OBRA 638
PLAZA CENTRAL Y ACCESOS
PARQUE UNIVERSITARIO DR. JULIO PREBISCH

CIRCULAR CON CONSULTA N° 4

PARQUE UNIVERSITARIO DR. JULIO PREBISCH UNIVERSIDAD NACIONAL DE TUCUMAN	ESCALA 1:25	
	DETALLES TANQUE CISTERNA	15	01
		02	52

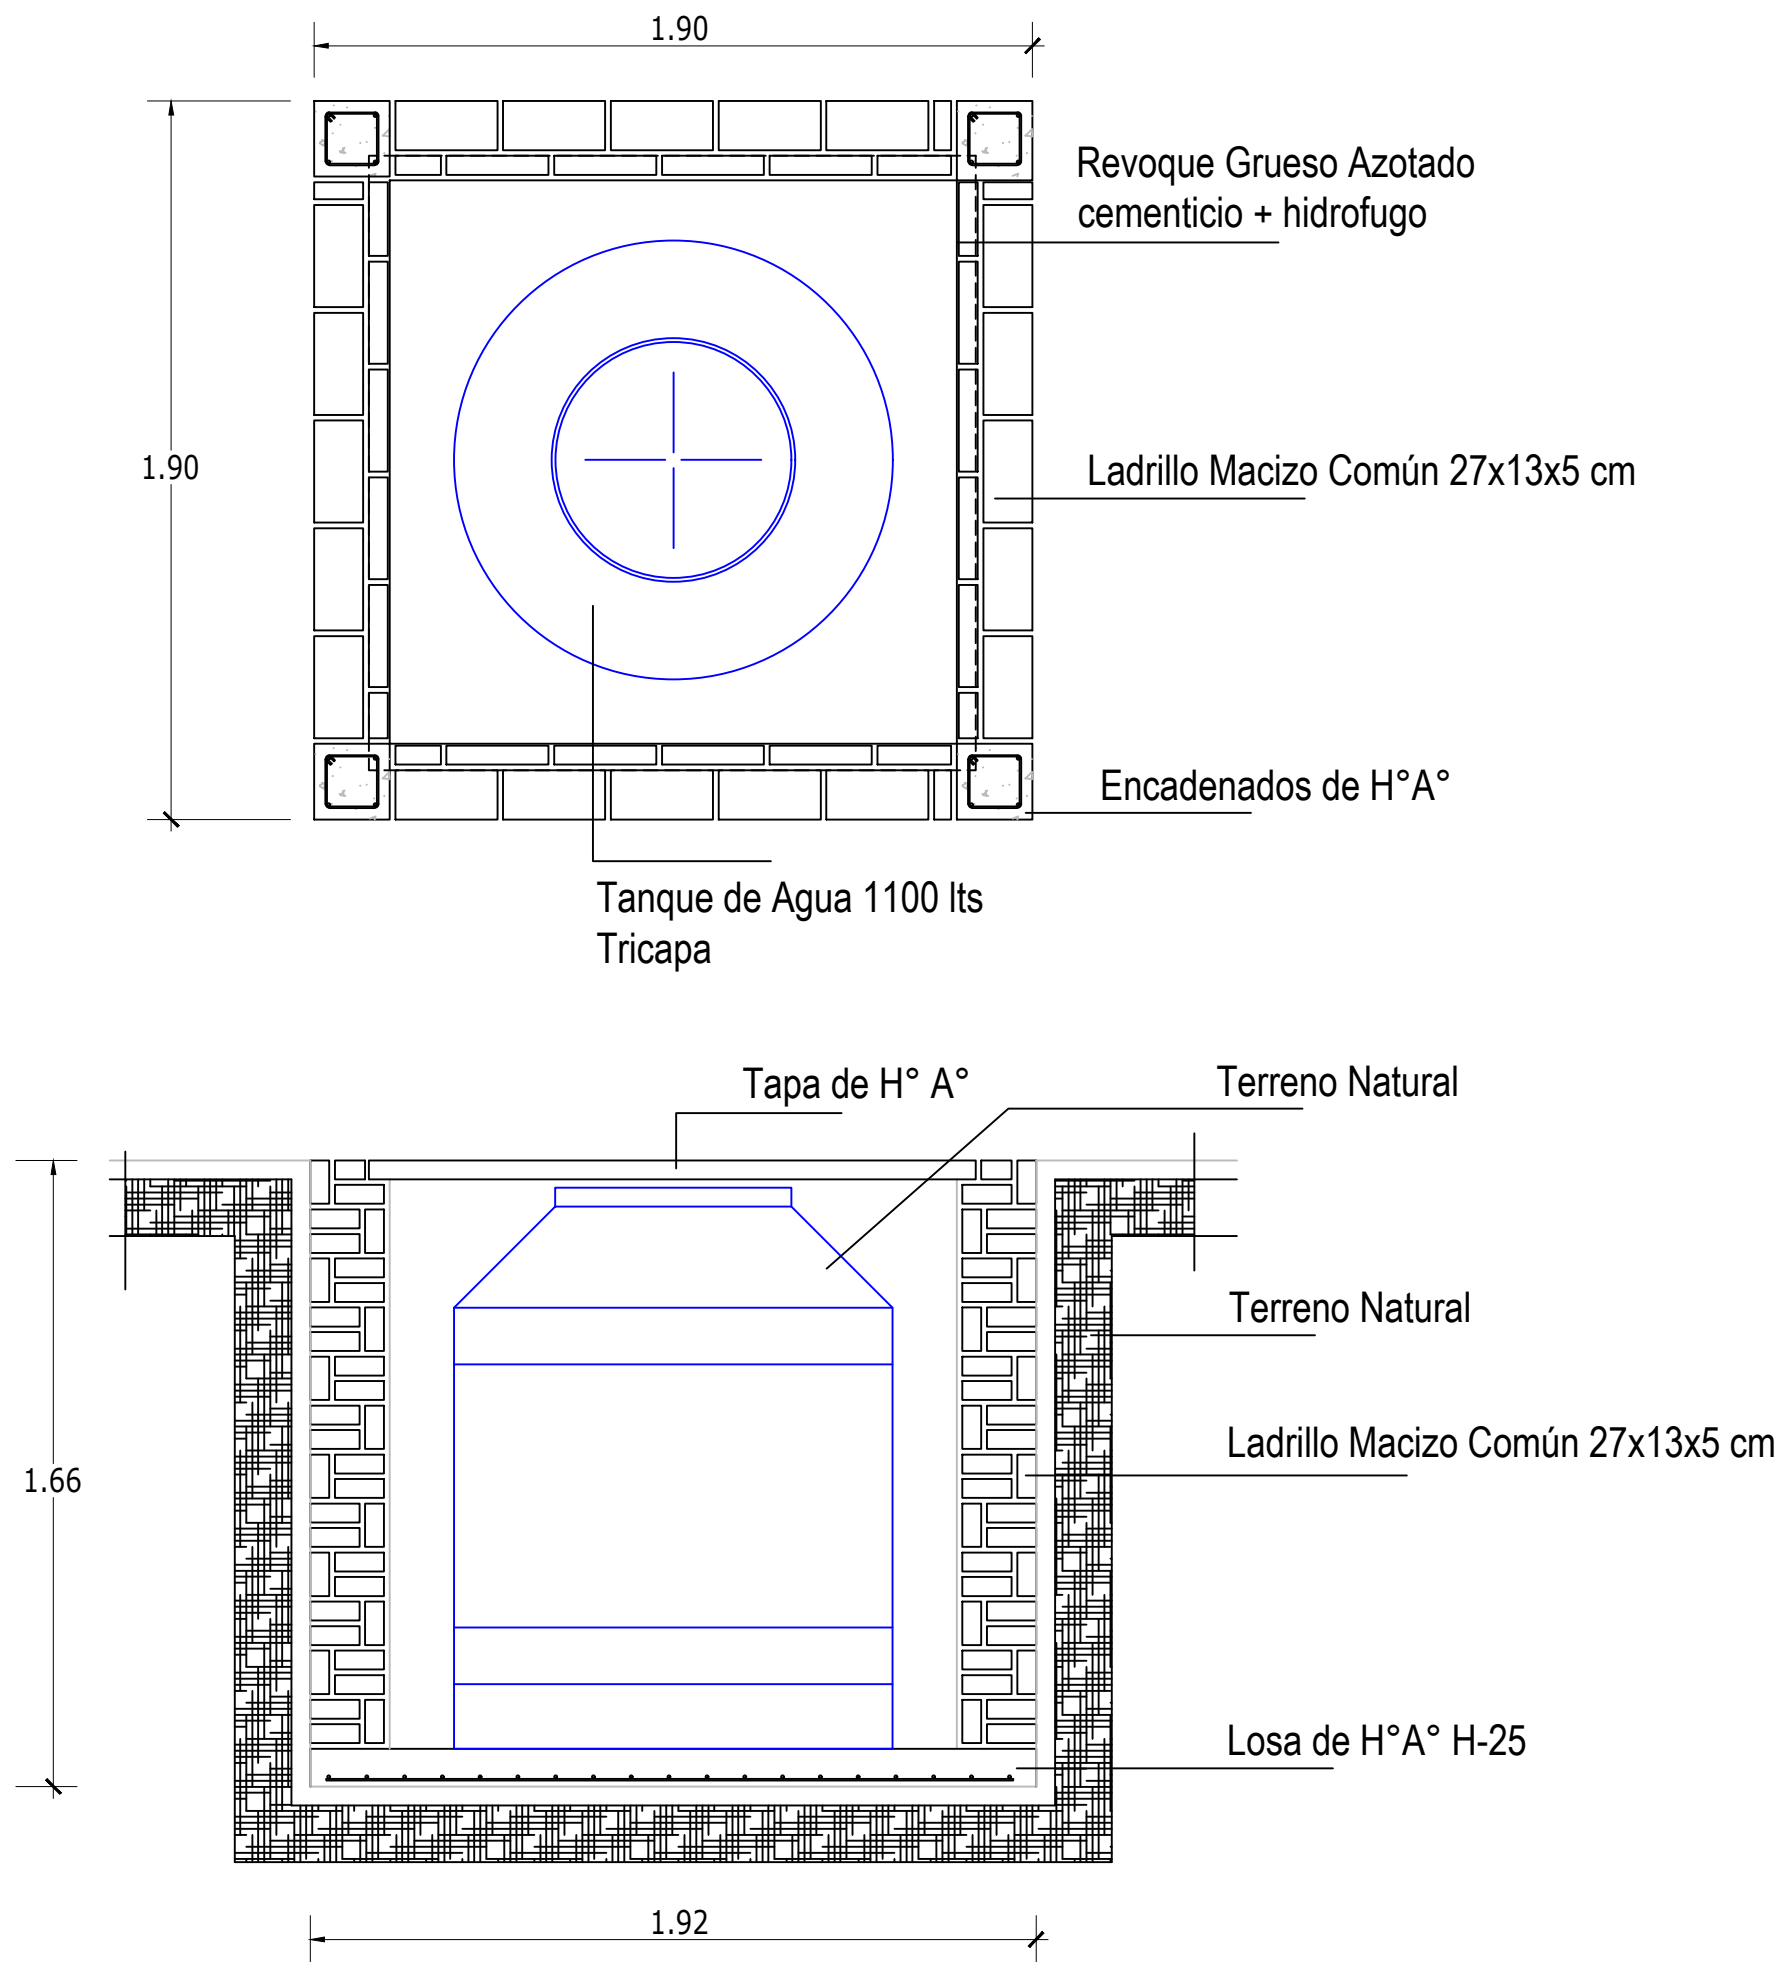
En el plano del nexo de las instalaciones, figura una cisterna. ¿Hay que proveerla? ¿Iría semienterrada? Hay detalles de la misma.

Si, se adjunta detalle
